N/réf.: UID257090/SPR/EDB 2024 – 1115A

<b>OBJET :</b>	Installations classées pour la protection de l'environnement (ICPE) – régularisation et modification des conditions d'exploitation de l'installation de stockage de déchets métalliques de la société Fers et Métaux sur la commune de Fougerolles-Saint-Valbert.

### **Rapport de l'inspection de l'environnement (installations classées)**

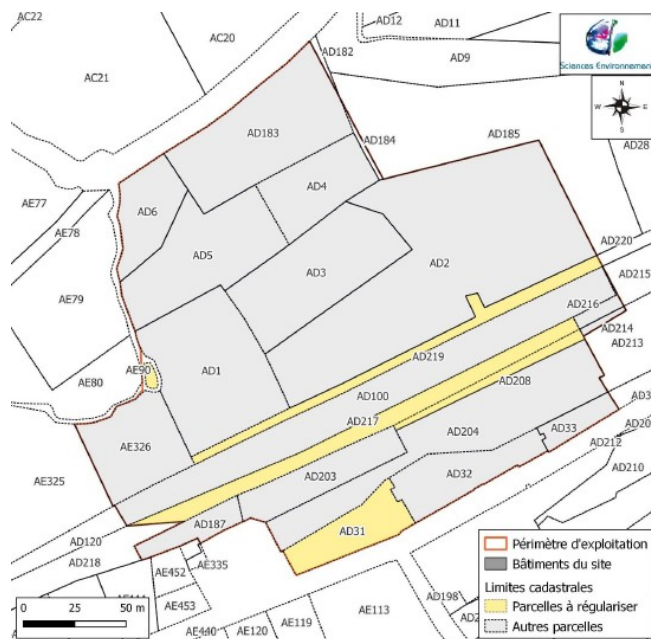
Dans le cadre de sa régularisation, l'exploitant sollicite un aménagement à la prescription pour les stocks A et B. Le plan ci-dessous reprend les stocks de métaux sensibles, c'est-à-dire situés à moins de 100 mètres des zones à usage d'habitation (au Sud du site).

Dans son dossier l'exploitant s'est engagé à diminuer la hauteur à 3 mètres du stock D et supprimer les stocks C et E.

Concernant le stock A, il s'agit d'un stock d'acier inoxydable dont la valeur économique est relativement forte. L'exploitant souhaite maintenir un stock tampon suffisant sur son site afin d'absorber la volatilité des prix de l'inox qui impacte la demande des sidérurgistes et donc les ventes. Maintenir un stock tampon suffisant permet de lisser les ventes sur l'année en fonction des fluctuations de prix. La place sur le site étant restreinte, il n'est pas possible de l'étaler et nécessite donc d'être une hauteur de 6 mètres. Afin de limiter l'impact paysager, l'exploitant propose en mesure compensatoire de diminuer à 3 mètres la partie de ce stock visible depuis la route et les habitations (partie Ouest du stock). Les autres parties du stock ne sont pas visibles car cachées par le bâtiment de l'ancienne gare. Ces mesures de compensation permettent d'atteindre l'objectif d'intégration paysagère de la prescription ministérielle.

Concernant le stock B, il s'agit d'un stock de ferraille cisailée avec des demandes de livraison de quantités importantes pouvant être relativement espacées dans le temps. Ce stock B, actuellement d'une hauteur de 6 mètres, n'est pas visible depuis la route ou les habitations à moins de 100 mètres. L'objectif d'intégration paysagère est donc atteint sans mesure de compensation, du simple fait de la topographie du site, de la présence d'un mur en limite de site et de l'implantation du stock par rapport aux habitations.

Considérant l'absence d'impact paysager sur les habitations à moins de 100 mètres des stocks concernés par la demande d'aménagement, l'inspection propose de donner une suite favorable à la demande d'aménagement de la prescription du 3<sup>e</sup> alinéa du IV de l'article 13 de l'arrêté ministériel du 6 juin 2018 qui dispose :

*« La hauteur des déchets entreposés n'excède pas 3 mètres si le dépôt est à moins de 100 mètres d'un bâtiment à usage d'habitation. Dans tous les cas, la hauteur n'excède pas six mètres.*

*Cette limitation de 3 mètres ne s'applique pas aux stocks A et B matérialisés sur le plan en annexe 3 du présent arrêté, sous réserve qu'ils ne soient pas visibles depuis les points de vue au Sud du site et notamment depuis la rue de la Gare et les habitations. Les parties visibles depuis la rue sont maintenues à une hauteur maximale de 3 mètres.*

*Afin de favoriser l'intégration paysagère du site, le stock A n'est pas visible depuis la place de la Libération. L'exploitant détermine les moyens permettant de vérifier la hauteur réglementaire. »*

Extrait du dossier de porter à connaissance 23-041 d'octobre 2023

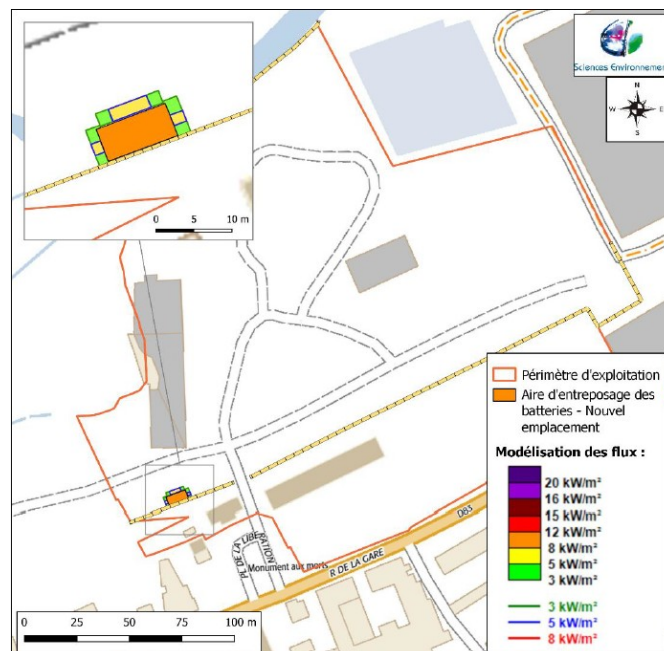
Lors de l'inspection du 19 octobre 2022, il a été constaté que certaines parcelles du site d'exploitation ICPE ne faisaient pas partie du périmètre autorisé par l'arrêté préfectoral d'autorisation du 23 décembre 2011.

L'exploitant a dès lors sollicité la régularisation administrative des parcelles matérialisées en jaune sur le plan ci-dessous. Ces parcelles représentent une surface totale de 4079 m<sup>2</sup>.

Les parcelles AD-219, AD-217 et AD-208 sont utilisées comme zones de circulation et d'entreposage des déchets métalliques.

La parcelle AE-90 est située sous le bâtiment administratif existant. Et la parcelle AD31 est utilisée pour le stockage temporaire de bennes de transport.

L'imperméabilisation des surfaces dédiées au stockage de déchets sur ces parcelles permet de prévenir les risques de pollution des sols et des eaux souterraines.
